РАЗЯСНЕНИЕ № 3

„МИНИ МАРИЦА ИЗТОК“ ЕАД
гр.Раднево

На основание чл.33, ал.2 от ЗОП Ви предоставяме следното разяснение по обществена поръчка обявена чрез открита процедура с предмет: **“Пълна рехабилитация на багери от типа SRs 2000” – реф.№203/2017г.**

Приложение №1

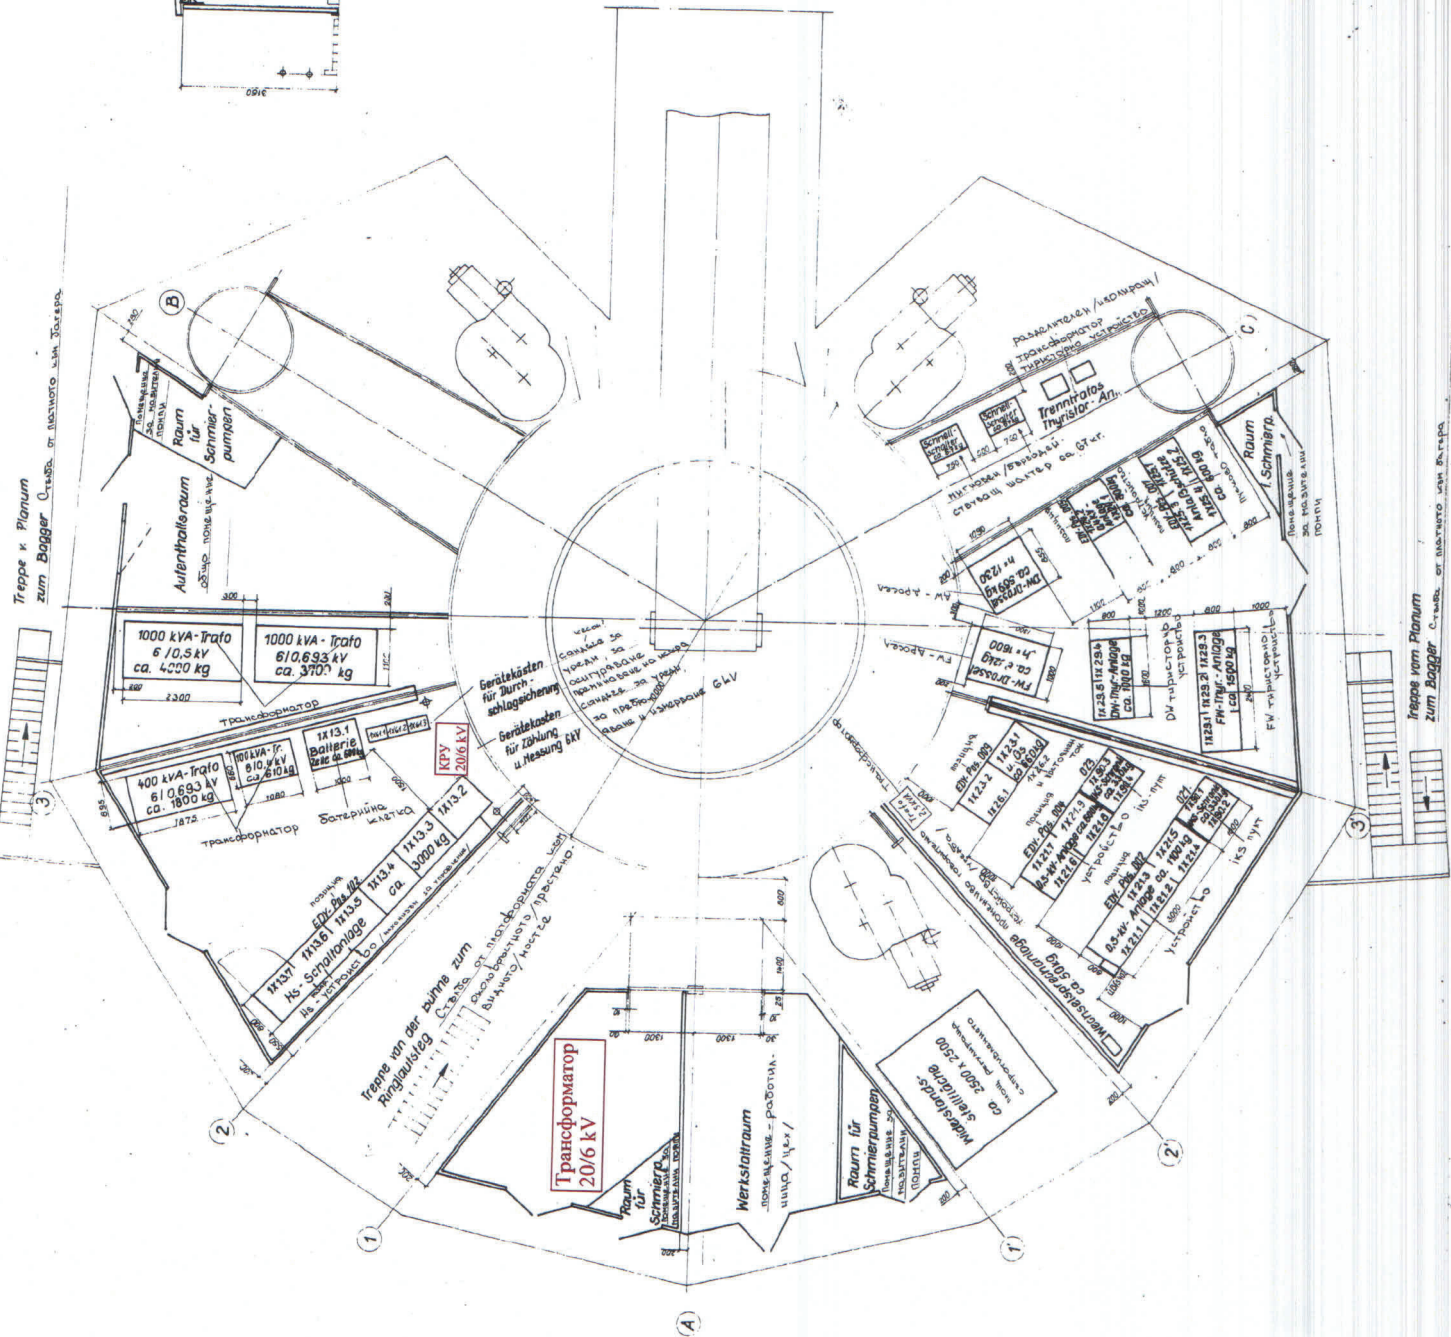
Въпрос № 2: „Може ли да предоставите схеми с актуалното разпределение на работните помещения на багерите, където е посочено и разположението на съществуващата уредба 20 kV?“

Отговор: Да. (Приложение №1).

Приложение № 1. - Схеми с актуалното разпределение на работните помещения на багерите
